H27-B-1 深度113.51~113.60m 断層ガウジの幅 (No.54) を最新観察結果に伴い変更

第833回審査会合

敦賀発電所 2号炉 敷地の地形、地質・地質構造について

断層ガウジ・断層角礫の幅算出資料 (H27-B-1 深度113.51~113.60m)

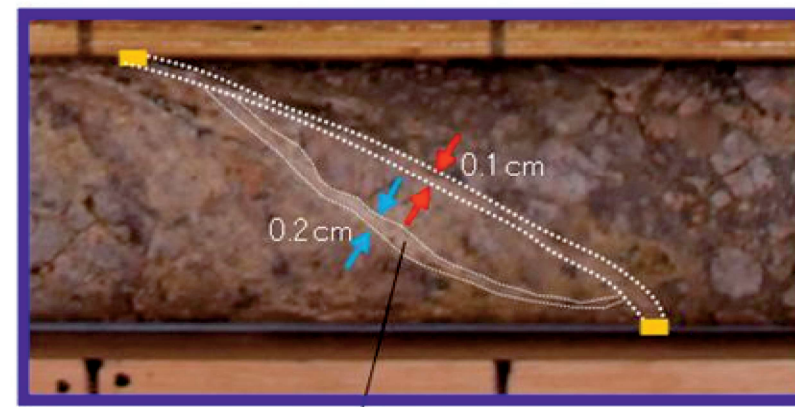
- 従前提示していたデータでは、性状一覧表に断層ガウジの幅を0.2cmと記載していたが、以下のことから、0.1cmが正しい値であるため、0.2cmから0.1cmに変更した。
- コアの再観察の結果、深度113.60mの最新活動面に分布する断層ガウジの幅は0.1cmであった。
- 従前提示していたデータは、肉眼観察に基づく断層岩区分により断層ガウジと判断した箇所ではなく、コア観察カードに記載のある深度113.56mの粘土の幅1~2mmを誤って記載したものと推定した。

・実測した断層ガウジの幅は0.1cmである。

第7.4.4.278図 (3) 破碎部性状 H27-B-1 深度118.94~119.12m (変位センス, 薄片観察による断層岩区分(1/2))

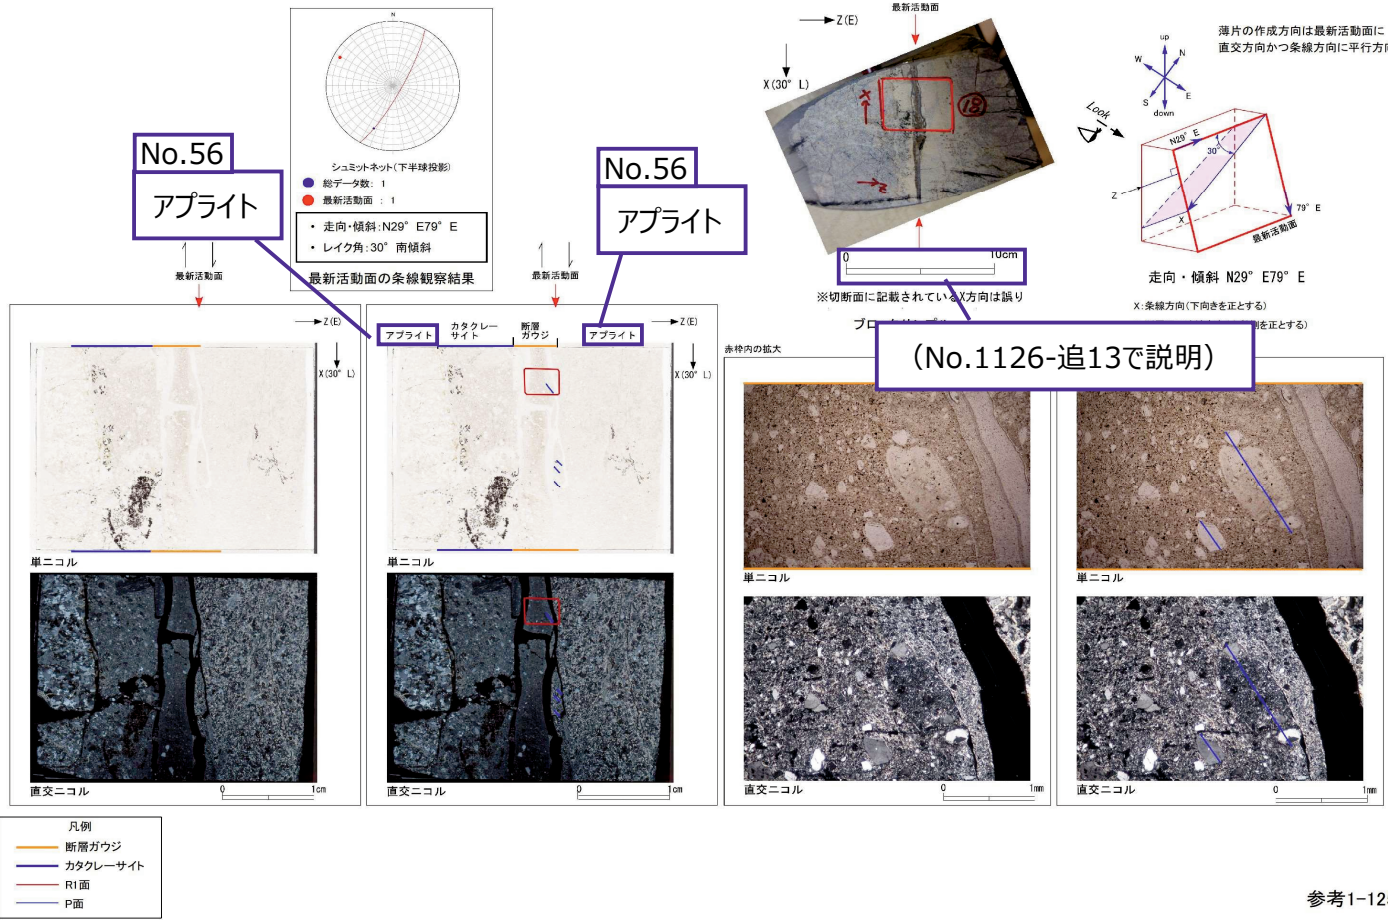
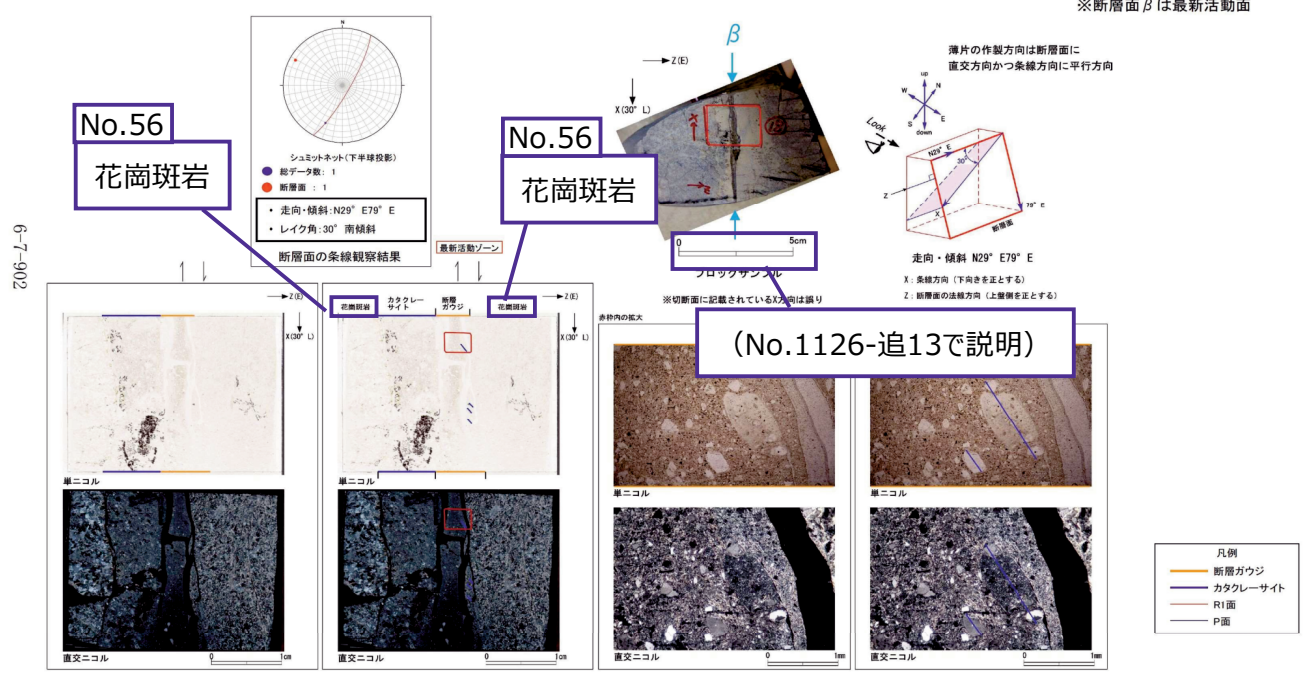
H27-B-1 深度118.94~119.12m 最新活動面の深度 (No.55) 、全景写真の記載 (No.56) を修正

No.55  
119.10m

No.55  
(フォーム見直しにより数値の記載なし)

H27-B-1のボーリングコア(深度119.10m)から採取した薄片試料の観察結果によれば最新活動面の変位センスは、右ずれを伴う正断層である。

・H27-B-1のボーリングコアから採取した薄片試料の観察結果によれば最新活動ゾーンの変位センスは、右ずれを伴う正断層である。  
・最新活動ゾーンに以下の特徴が認められることから、断層ガウジと判断した。  
 > (断層ガウジ) 基質は粘土鉱物を主体とする。  
 > (断層ガウジ) 粘土状部の分布は帯状で直線的である。  
 > (断層ガウジ) 丸みを帯びている岩片が多い。  
 > 岩片は少ない。

第7.4.4.279図(3) 破碎部性状 H27-B-1 深度139.82~139.88m (変位センス, 薄片観察による断層区分(1/2))

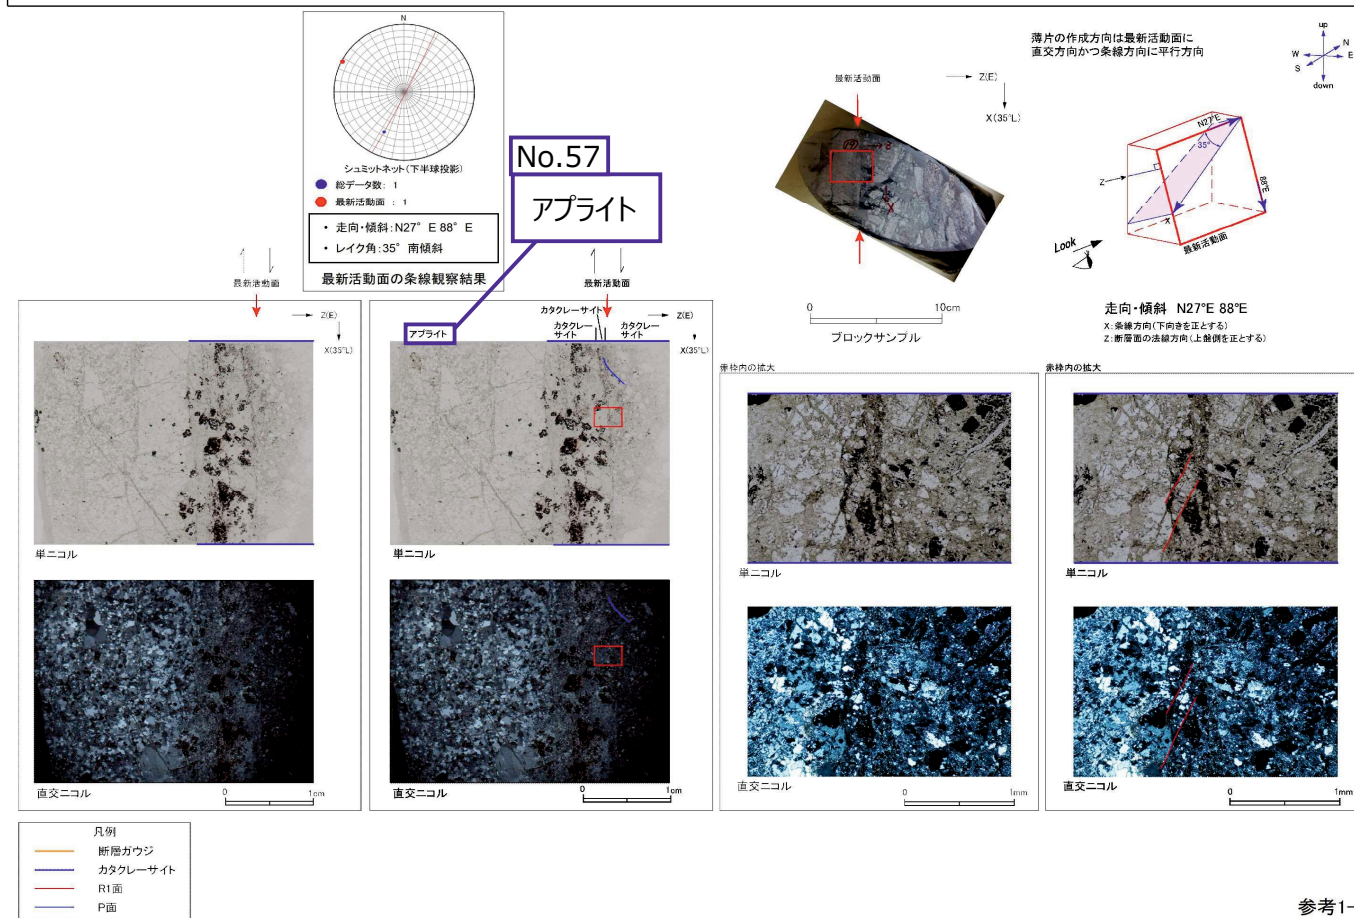
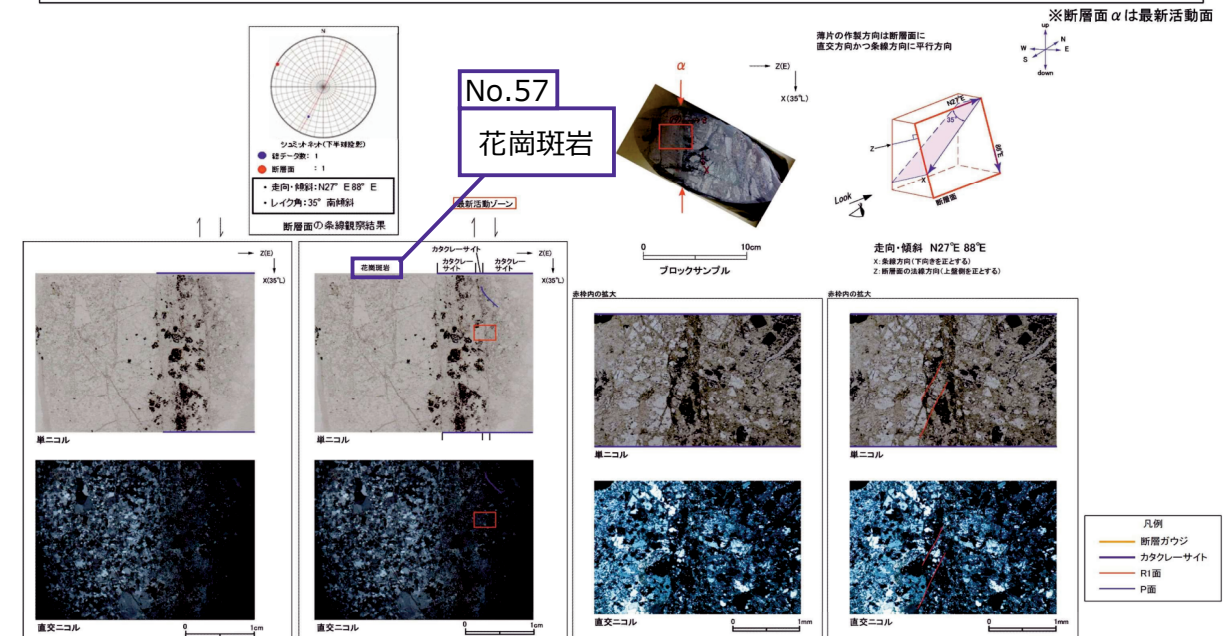
H27-B-1 深度139.82~139.88m 全景写真の記載 (No.57) を修正

H27-B-1のボーリングコア(深度139.82m)から採取した薄片試料の観察結果によれば最新活動面の変位センスは、右ずれを伴う正断層である。

・H27-B-1のボーリングコアから採取した薄片試料の観察結果によれば最新活動ゾーンの変位センスは、右ずれを伴う正断層である。  
・最新活動ゾーン以下の特徴が認められることから、カタクレーサイトのみからなる破碎部であると判断した。  
➢ (カタクレーサイト) 基質を構成する粘土鉱物は少ない。  
➢ (カタクレーサイト) 断層面に沿った帯状の粘土状部は連続しない。  
➢ (カタクレーサイト) 多様な粒径の岩片が多く認められる。  
➢ (カタクレーサイト) 角ばった岩片が多い。  
➢ (カタクレーサイト) 岩片の粒界を横断する破断面が認められる。  
➢ (カタクレーサイト) ジグソー状の角礫群が認められる。
